浅川ダム模型実験の見学報告

京都大学名誉教授 今本博健

図1 穴あきダムについての説明（島根県ホームページより）

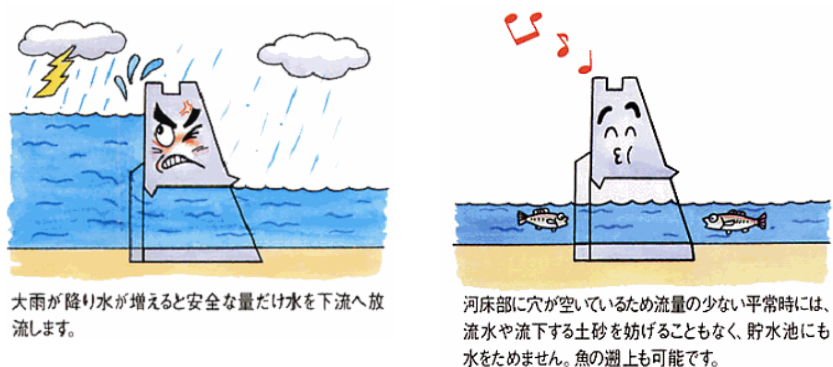
これまでの穴あきダムの説明では、図1に示すように、つぎのように述べられている。

- ①大雨が降り、水が増えると、安全な量の水だけを下流に流します。
- ②河床部に穴が空いているため、流量の少ない平常時には、流水や流下する土砂を妨げることもなく、貯水池にも水を貯めません。魚の遡上も可能です。

確かに、①については、穴が土砂や流木などで閉塞されなければ、その通りであろう。本実験でもそのことは確かめられている。しかし、②についてはきわめて疑わしい。減勢工の存在により流れは複雑となり、魚が自由に遡上・降下できるとは思えない。益田川ダムの減勢工付近には365日24時間制の魚の番人といわれる鳥の姿は見かけなかった。土砂の多くは洪水時に運ばれる。運ばれてきた土砂はダム湖に一旦堆積するが、佐久間ダムなどで一旦貯まった土砂を排出するのに苦労しているのを見れば、洪水の終了時に堆積した土砂がすべて穴から出ていくとは到底思えない。

図2 益田川ダムにおける土砂の流動説明図（島根県ホームページより）

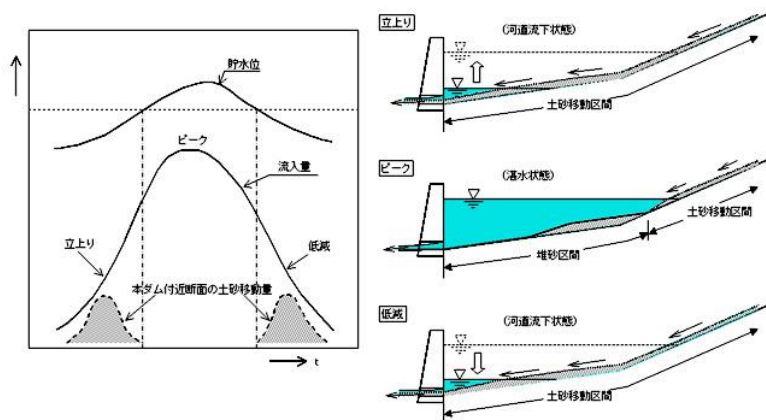
図2は、益田川ダムにおける土砂の流動を説明したものであるが、洪水の「立上り」では、穴より直上流の河床の土砂が洗い流されて穴から出ていくが、ダム貯水池が形成されだすと貯水池上流端付近に土砂が堆積するようになり、穴からでていく土砂はなくなる。「ピーク」ではそれが顕著になる。洪水が「低減」しだすと、貯水池の水位が下がりだし、堆積していた土砂も下流へ移動しだす。土砂の一部は穴から出ていき、やがて元の状態に戻る。

結論からいえば、本実験では、土砂の流動は上記の説明とは大きく異なっている。上流から供給された土砂は、貯水池が形成され始めると同時に、その上流端付近に堆積しだし、洪水のピークを過ぎて、貯水位が減りだしても移動せず、その位置に堆積したままであった。

穴あきダムでも土砂の連続性は保たれなかったのである。専門家もいい加減である。

図3 角哲也氏による穴あきダムにおける土砂の流動の説明

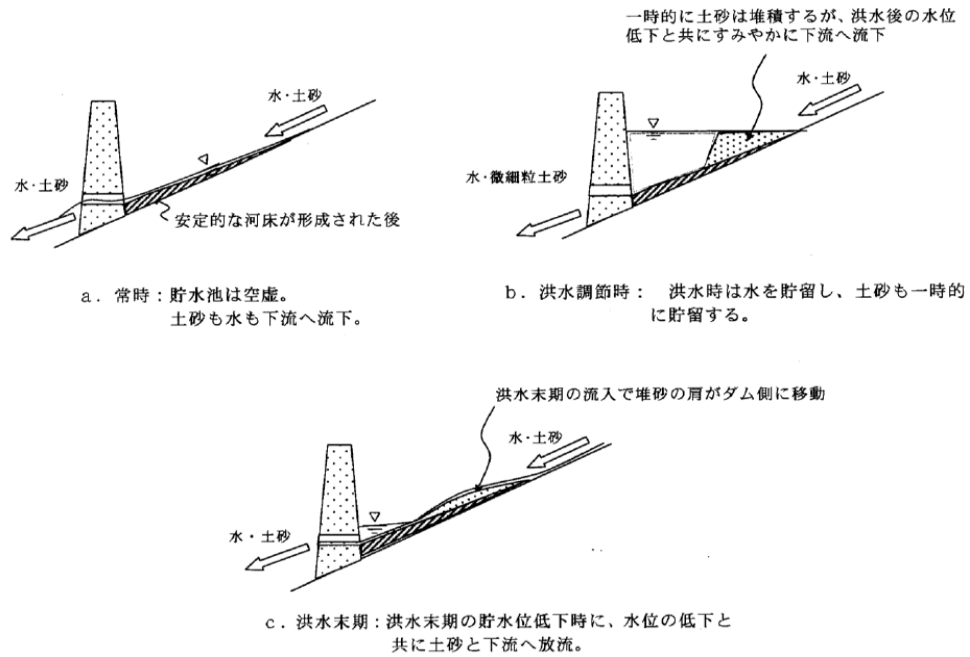
図3は、穴あきダムを支持する角哲也氏による土砂の流動についての説明図であるが、ほぼ同様の内容となっている。問題はこうした説明が正しいかどうかである。
